九州電力株式会社
川内原子力発電所及び玄海原子力発電所
火山モニタリング結果に係る評価について
(案)

令和元年 1 1 月 2 7 日

原子力規制庁

図3 加久藤・小林カルデラのGNSS連続観測による基線長変化

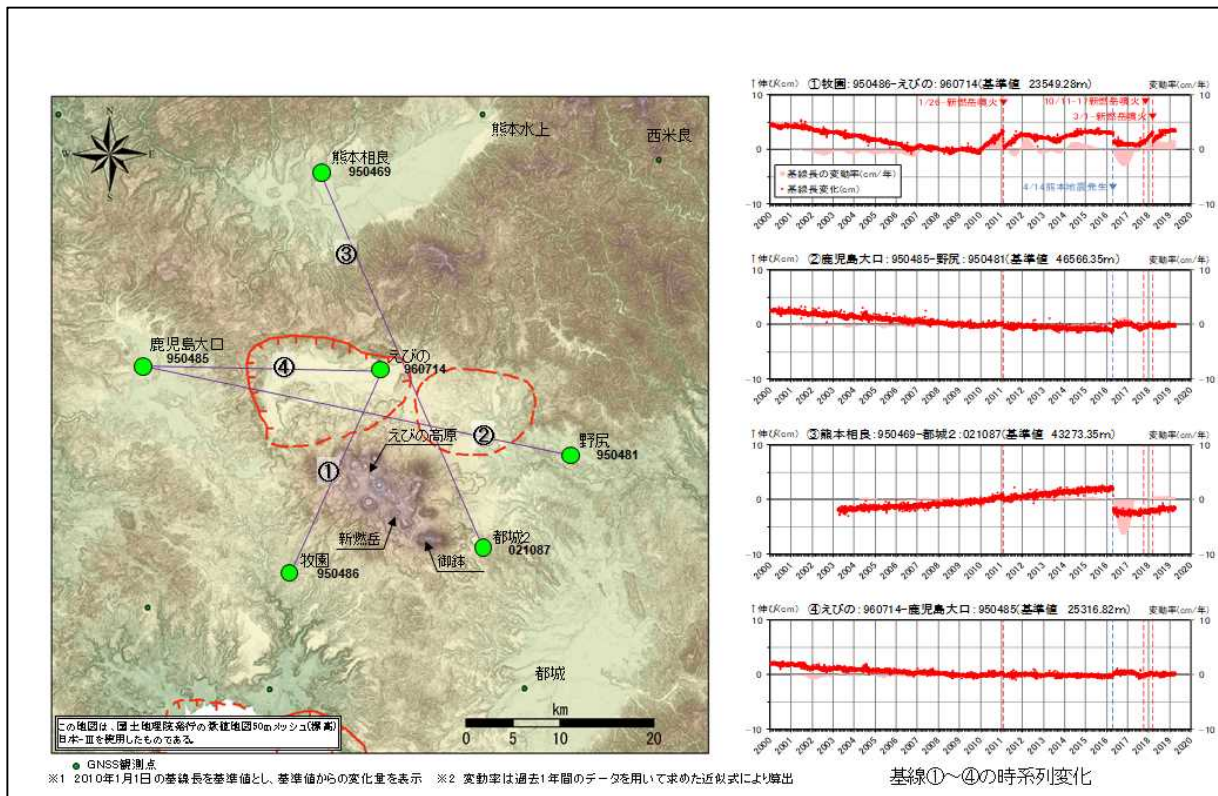
- ・九州電力は、GNSS 連続観測による基線長変化等を確認した結果、当該年度の基線長変化は、霧島火山の活動に関連した変動が認められるものの、加久藤・小林カルデラ火山の活動に起因する有意な変化は認められないとしている（図3）（添付資料、P26、P37）。また、地震発生数の推移及び震源分布とマグニチュードの経時変化等を確認した結果、地震活動（発生数、位置、規模等）は、2018年12月に最大M3.4の地震が発生したものの、現在は地震前の状態に戻っているが、この地震は加久藤カルデラ内で発生したことから（図4）、今後の地震活動に留意していくとしている（添付資料、P35-37）。

図5 始良カルデラのGNSS連続観測による基線長変化

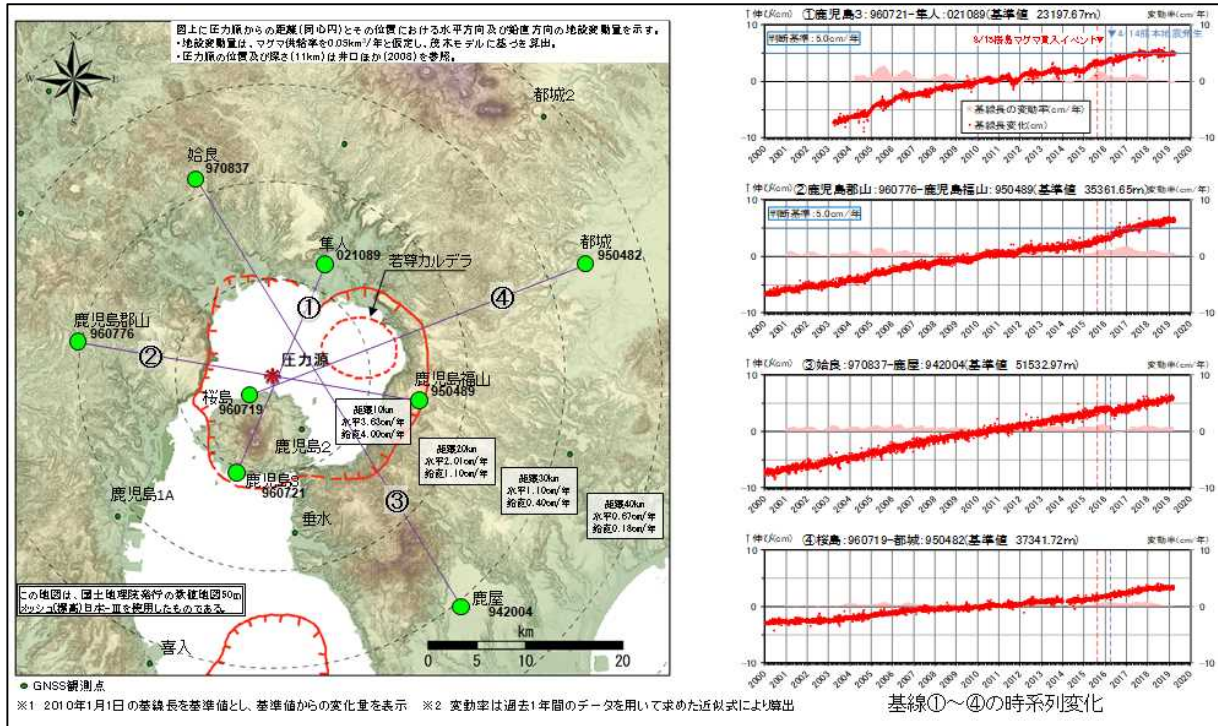
- ・九州電力は、GNSS 連続観測による基線長変化等を確認した結果、当該年度の基線長の変動率には、前年度と同様にマグマ供給を示唆する変動が認められるものの（図5）、監視体制の移行判断基準（ $0.05\text{km}^3/\text{年} \div 5\text{cm}/\text{年}$ ）を十分下回っているとしている。監視レベルについては、マグマ供給を示唆する変動が引き続き認められることから、「注意」を継続するとしている（添付資料、P40、P55）。

図6 広域地殻変動の除去前(左)と除去後(右)の基線長変化

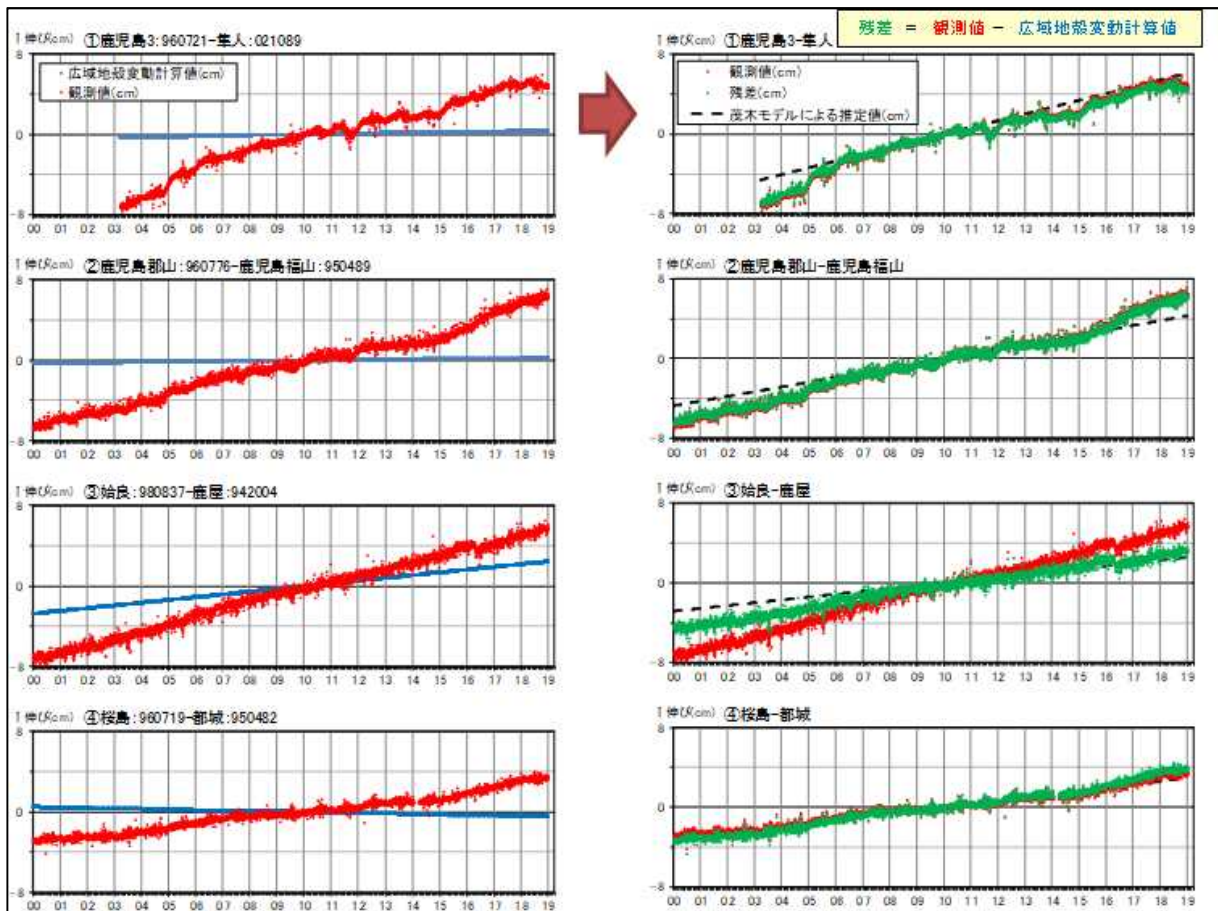
- ・九州電力は、地殻変動評価において、基線長変化をマグマ供給によるものとして評価しているが、基線長変化には広域地殻変動も含まれており、マグマ供給量の評価に影響を及ぼす可能性があることから、第三者（火山専門家）の助言を踏まえて、広域地殻変動量の定量的把握について、中・長期的取組みのひとつとして行っている。九州電力は、検討手法として、(1) Takayama and Yoshida (2007)² 及び (2) 堀田ほか (2013)³ 及び国土地理院のホームページ⁴ を参考とし、始良カルデラ周辺の広域地殻変動量を算出し、2000年～2010年の各観測値から、この2つの手法で求めた広域地殻変動の影響分を除去する試みを行っている（添付資料、P95-97）。その結果、図6 基線①（鹿児島3-隼人）、基線②（鹿児島郡山-鹿児島福山）、基線③（始良-鹿屋）及び基線④（桜島-都城）のうち、基線③への影響が最も大きいこと、また、広域地殻変動を除去した残差は、茂木モデルによる膨張率 $0.005\text{ km}^3/\text{年}$ （井口ほか、2008）⁵ を想定した変動と概ね一致していることを確認している。なお、マグマ供給率の算定においては、基線③による評価は安全側になっていることから、これらを踏まえた上で既存の基線を用いたモニタリングを引き続き実施していくとしている（添付資料、P97）。

図7 始良カルデラのGNSS連続観測による基線長変化(平成29年度より追加(その1))

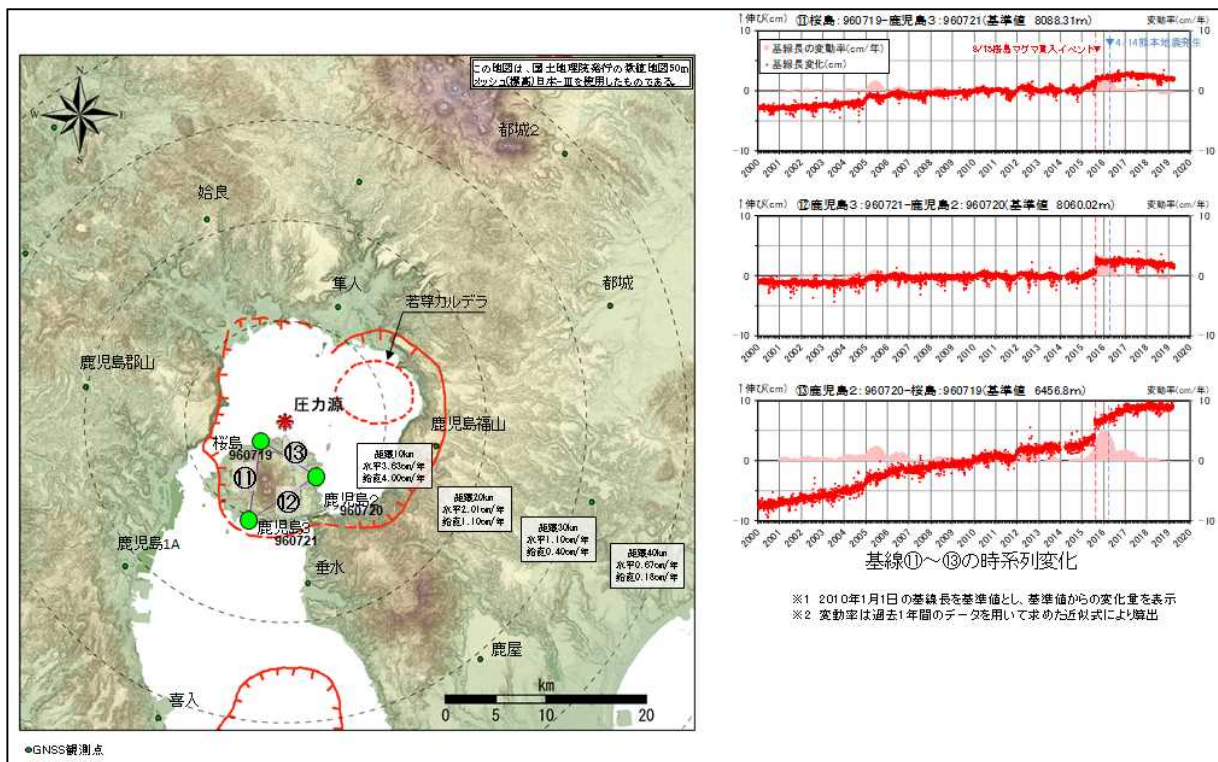
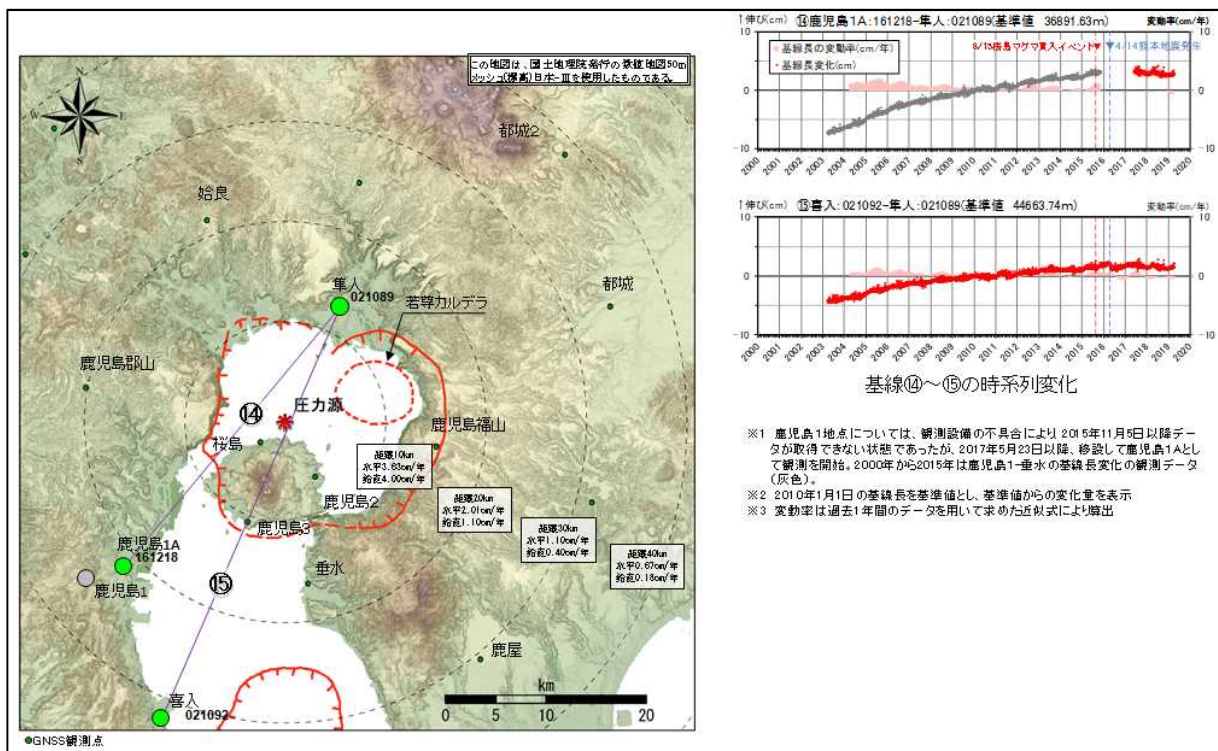
- ・九州電力は、始良カルデラの基線①（鹿児島3-隼人）は、桜島の変動の影響を大きく受けてしまうため、桜島を避けた基線⑭（鹿児島1A-隼人）の変動率を判断の指標にした方が良いとの第三者（火山専門家）のコメントを踏まえて、桜島の変動の影響も見つつ、当該基線も平成29年度より新たにモニタリング対象基線としている（図7及び図8）（添付資料、P43-44）。

図10 始良カルデラ周辺の水準測量結果(上下変動の推移)

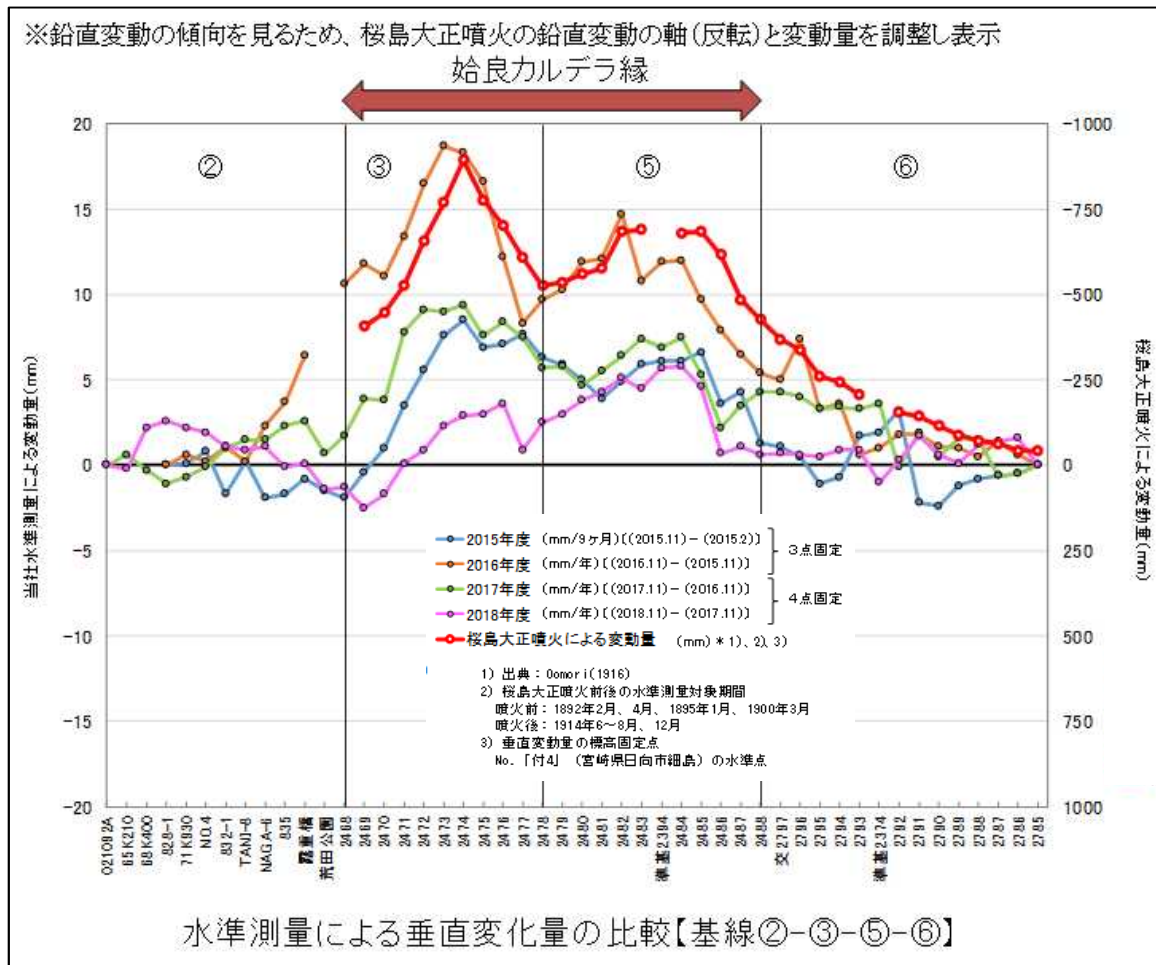
- ・九州電力は、鉛直方向の地殻変動を面的に精度良く把握することを目的として、平成26年度より始良カルデラ周辺の水準測量を毎年実施している（添付資料、P105-113）。2018年度報告の水準測量では、電子基準点を用いて固定水準点の広域地殻変動を補正するため、測量路線近傍の電子基準点まで測量路線を延長している。また、水準測量による変動量と桜島大正噴火（1914年）による変動量の比較を行い、桜島大正噴火による沈下と現在の隆起に同様の傾向が見られたとしている（図9及び図10）。

図 1 1 鬼界の GNSS 連続観測による基線長変化

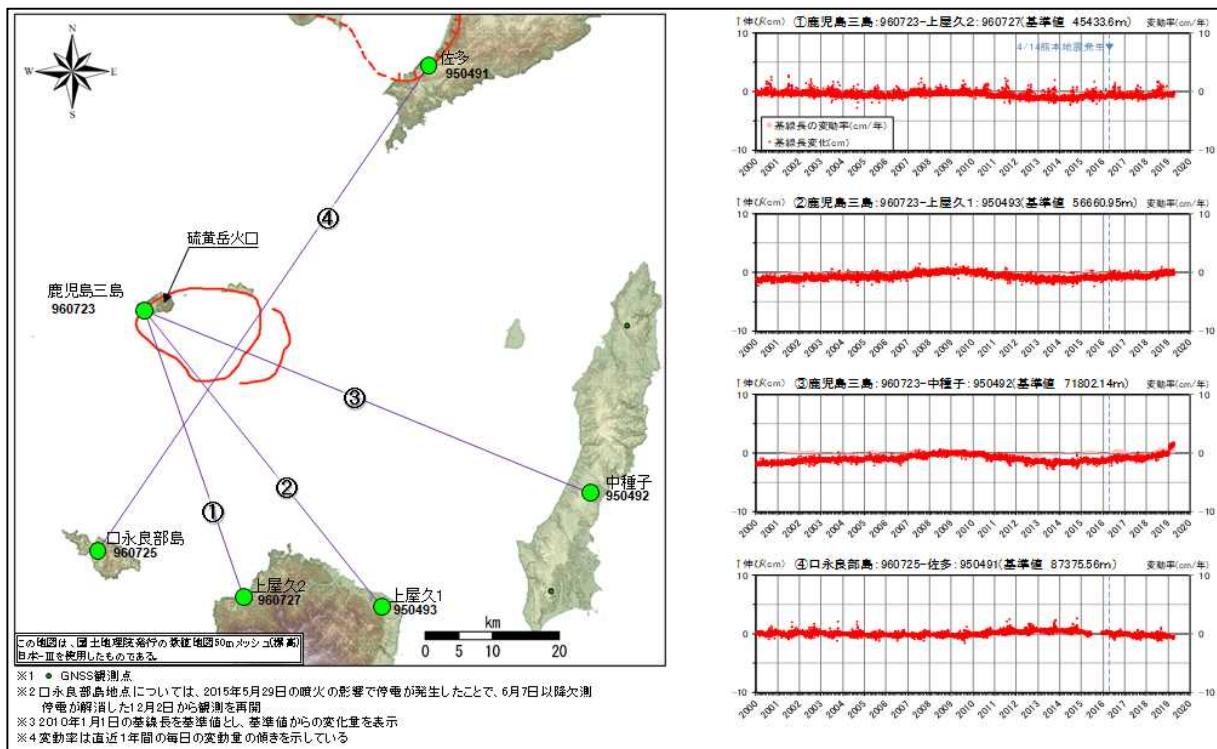
- ・九州電力は、GNSS 連続観測による基線長変化等を確認した結果、当該年度は、カルデラ火山の活動に起因する有意な変化は認められないとしている。
- ・九州電力は、第三者（火山専門家）の助言を踏まえて、鬼界の各基線に見られる長期トレンド（図11）（添付資料、P70）について、黒潮及び火山活動の観点からそれぞれ検討を行っている。黒潮の位置が変化する周期は、基線長変化の周期と比較して、短い周期であり、両者間で明瞭な関係は認められないとしている。また、薩摩硫黄島、口永良部島ともに、火山の噴火と基線長変化に明瞭な関係は認められないものの、関連性は否定できないとしている（添付資料、P103）。
